製品一部変更のお知らせ

型 番 : T-2-R
T-3-R
T-9-R
T-381-12-R
T-381-16-R
T-1530-R
T-3830-R
T-6500-12-R
T-6500-16-R
T-6530-R
上記を基本とする特注品を含みます。

<変更後の絶縁樹脂材料中の黒い点の例>

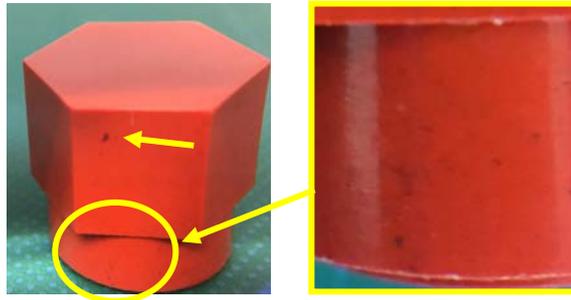
2) 変更内容：絶縁樹脂材料の変更（R(赤)の材料のみ変更でB(黒)の材料に変更はありません）

変更前	変更後
材質	フェノール	フェノール
材料品番	KM-36C	PM-25
メーカー名	京セラ株式会社	住友ベークライト株式会社
色調	こげ茶（赤茶）	オレンジ
難燃性(UL94)	HB	登録なし（HB相当）

<色調が変更前後で大きく変わりますのでご注意ください>

製品表面に現れる黒い模様は絶縁樹脂材料の性質上発生するものです。製品ごとに大きさに程度差がありますが製品性能に影響が無いものですのでご容赦下さい。
